Notat

Saksbehandler/innvalgsnr:
Morten Christiansen - 37019844
Vår dato: 07.12.2010
Vår referanse: 2010/243410-001

Fv 824 Vatland - Tjørnholm, Kvinesdal kommune, Vest-Agder. Ingeniørgeologisk vurdering av mulige tiltak for utvidelse av Sinlandsstien. 26070-460.

Figur 2: Bilde tatt mot N. Merk isdannelse i skjæring.

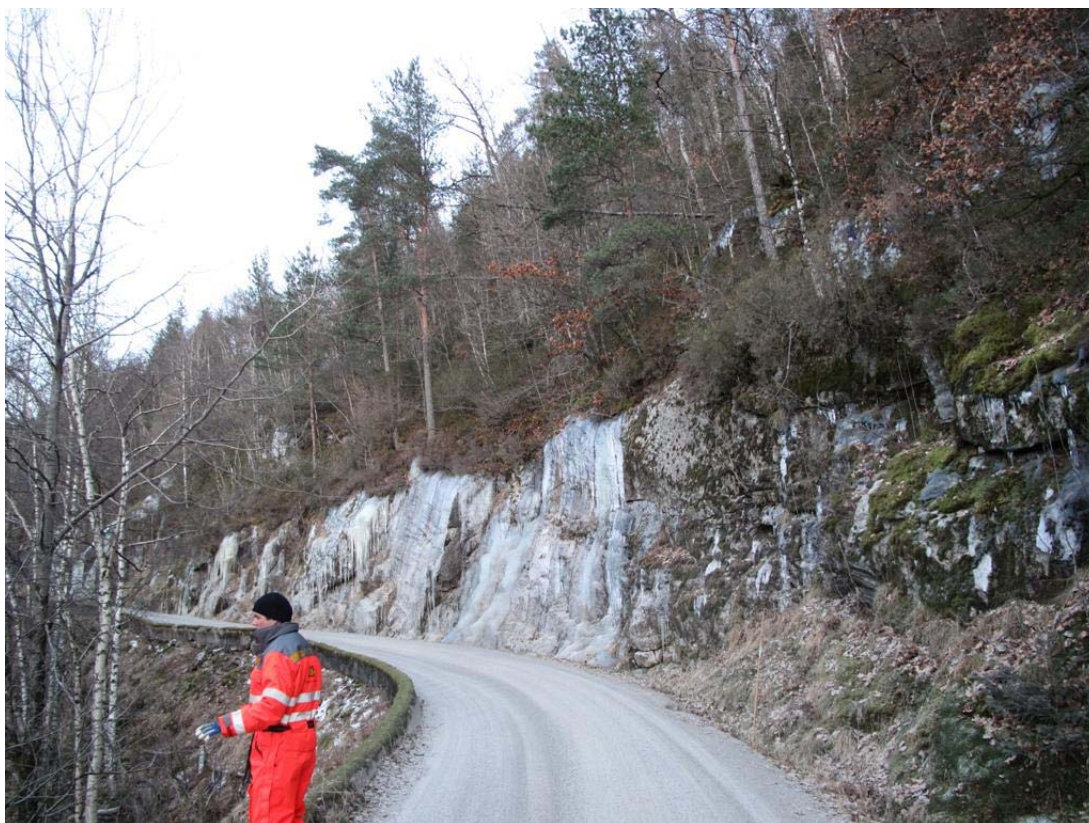
Dette vil trolig bli en anleggsteknisk krevende strekning å sprengne i pga. bratt sideterreng. Det kan bli aktuelt med bruk av kran med boraggregat, evt. må det etableres anleggsveg for å få borvogn på plass. Det kan se ut om det er en hylle/litt flatere parti på toppen av eksisterende skjæring, ca. 20 m horisontalavstand fra vegen, på nivå ca. 30m over dagens vegnivå. Slik sprengning må evt. gjøres i flere paller og gir trolig et betydelig uttatt volum. Se figur 2.

Sikring av nye skjæringer i form av rensk, bolter, bånd og nett samt etablering av tilstrekkelig grøft mot endelig skjæringsvegg vil bli nødvendig. Avhengig av vannmengder kan det også bli behov for isnett, kfr. eksempelvis figur 2.

Figur 4: Bilde tatt mot N.

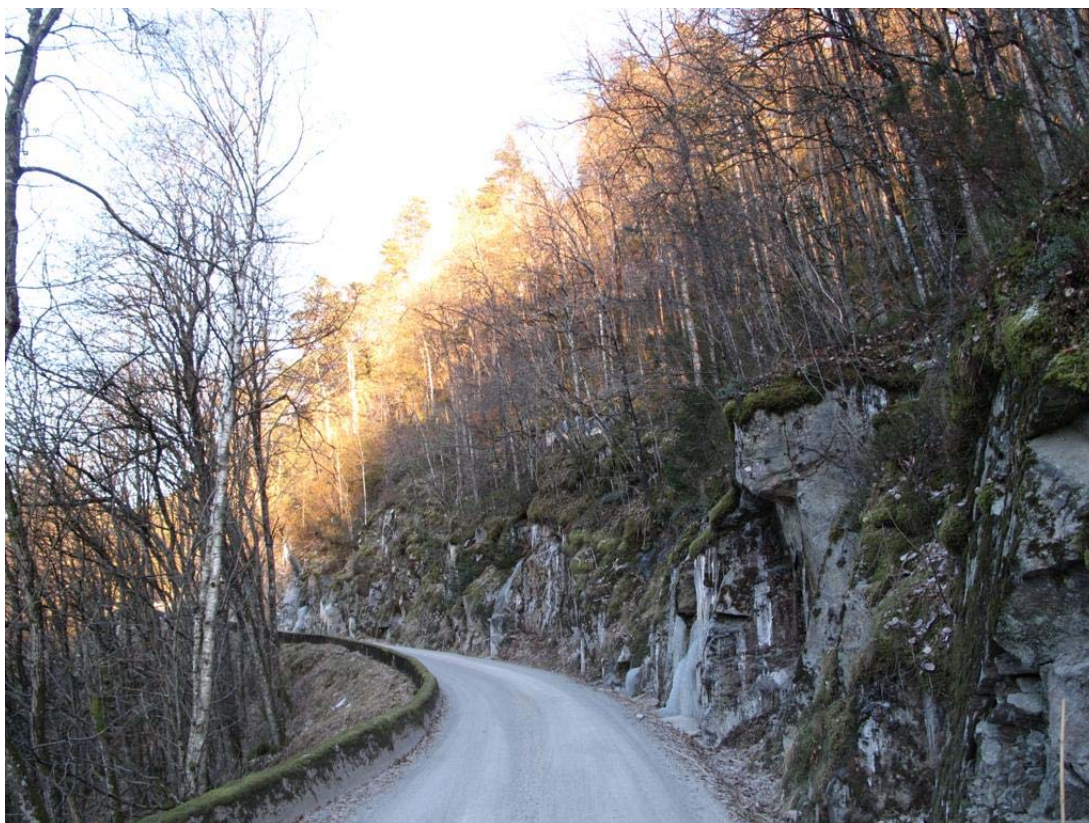
I dette området er sideterrenget bratt og tilkomsten for borutstyr er vanskelig. Enten må man benytte kran med boraggregat, ellers må man etablere anleggsvei. Skjæringshøydene blir betydelige, og 2 eller flere pallhøyder blir nødvendig. Det blir sannsynligvis relativt store volumer som må tas ut ved inngrep her, se figur 4.

Fv 824 Vatland - Tjørnholm
Vedlegg 5
07.12.2010
Målestokk 1:5000

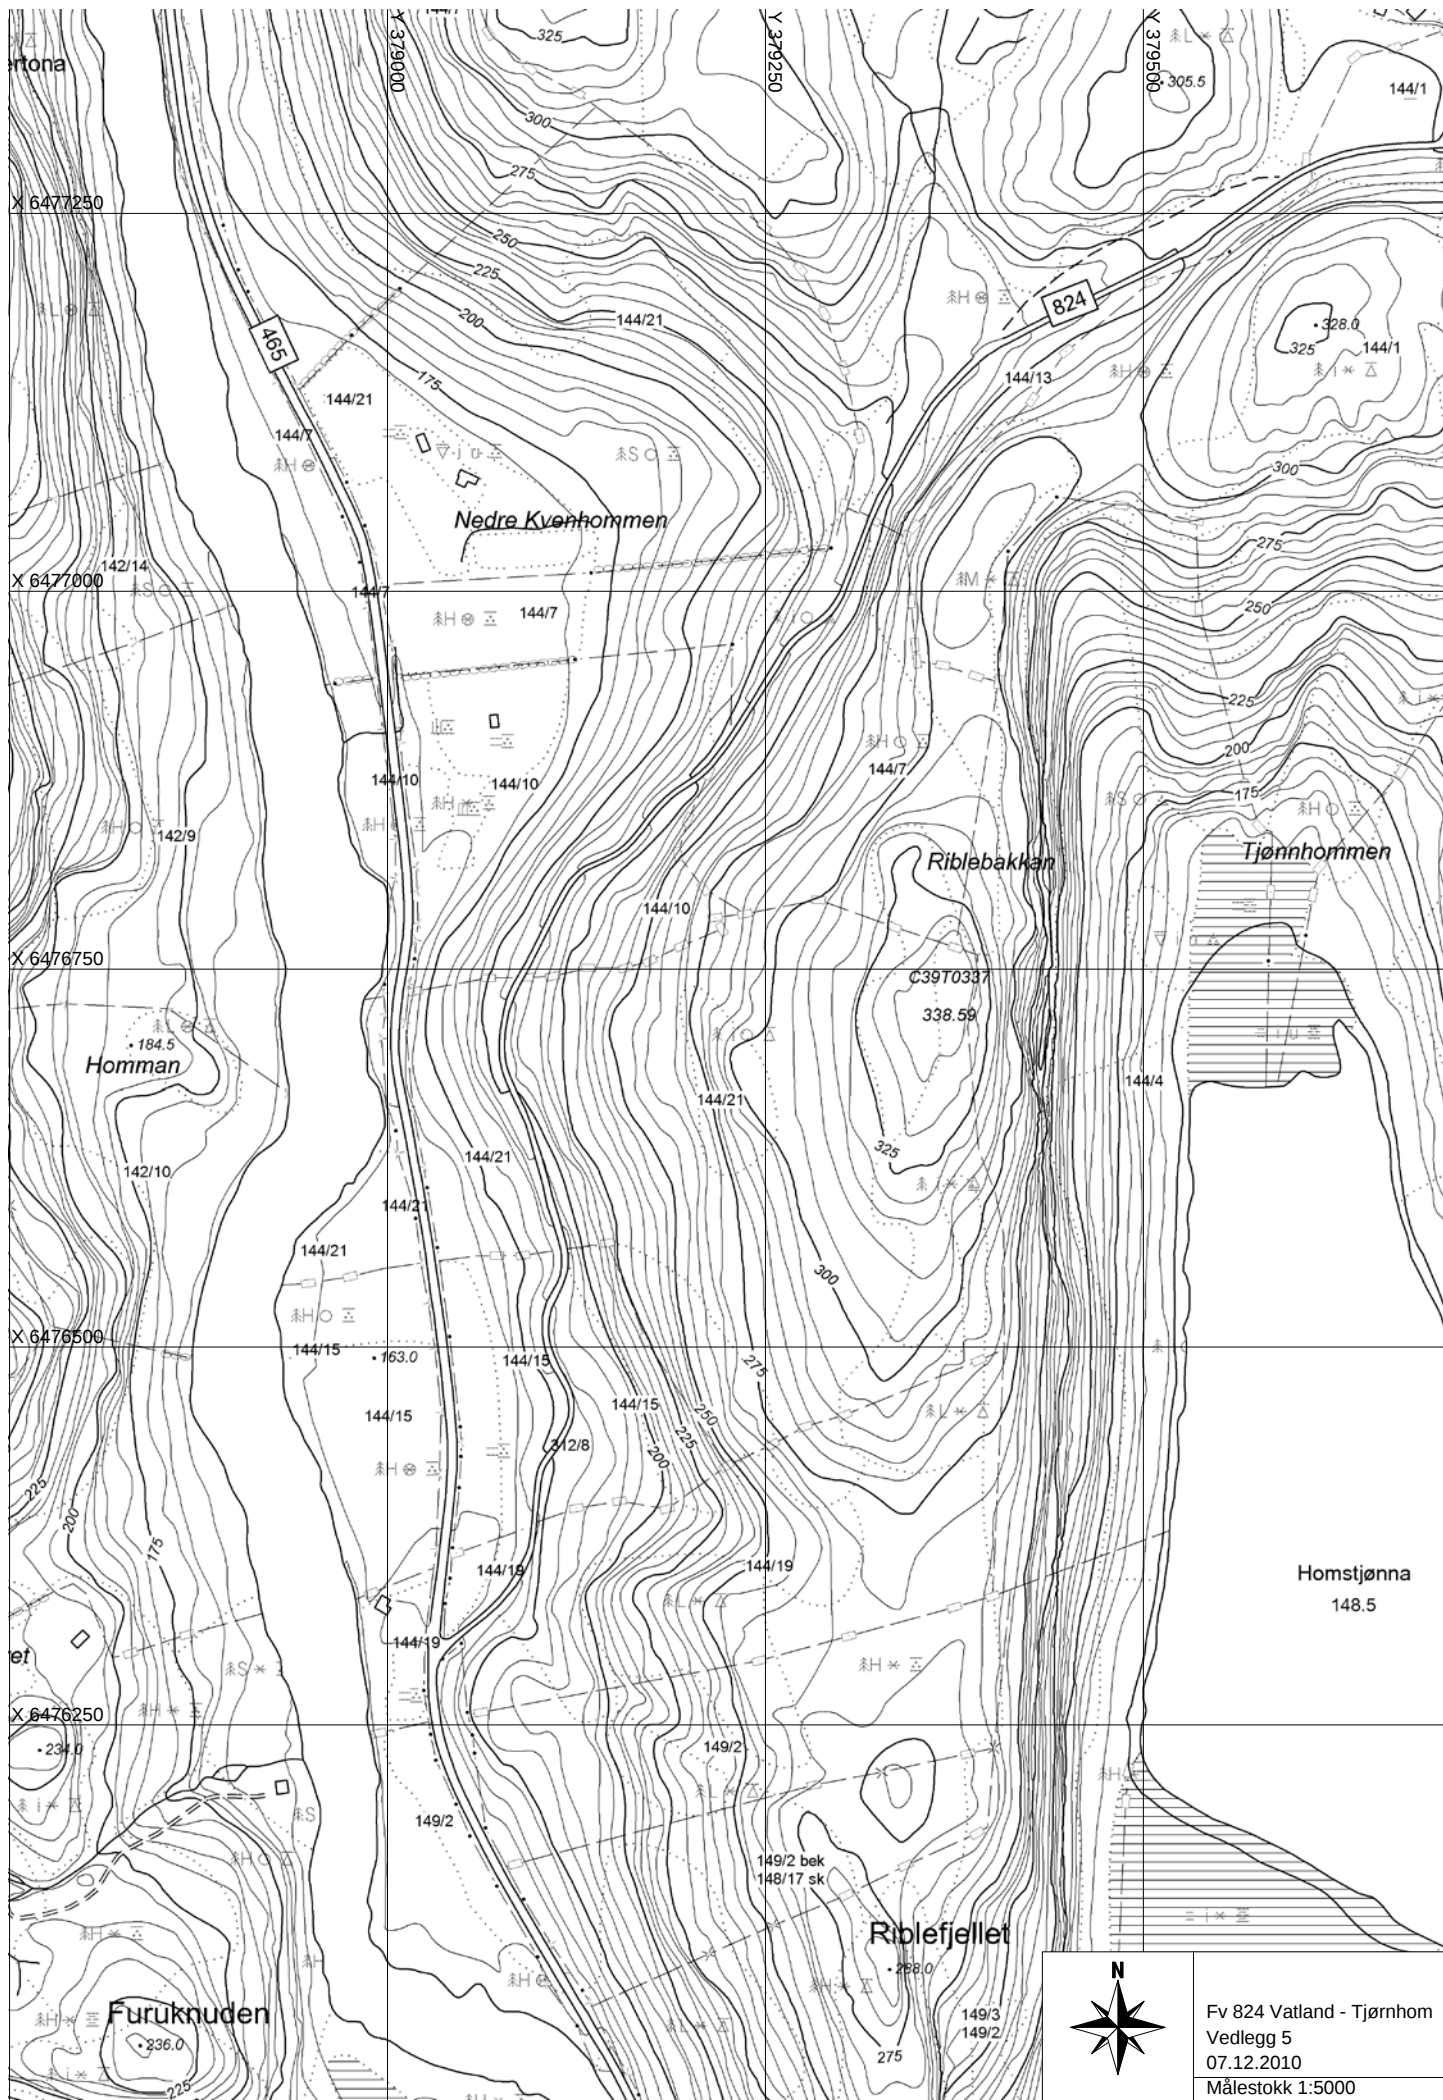
Sideterrenget fortsetter opp over det som kan sees langs vegen, maks høyde kote 338m, se vedlegg 5. Ved eventuelle inngrep i bratt sideterreng bør potensiell rasfare fra ovenforliggende skråning vurderes. Ved behov bør sikring i skråningen foretas i forkant av sprengningsarbeidene.
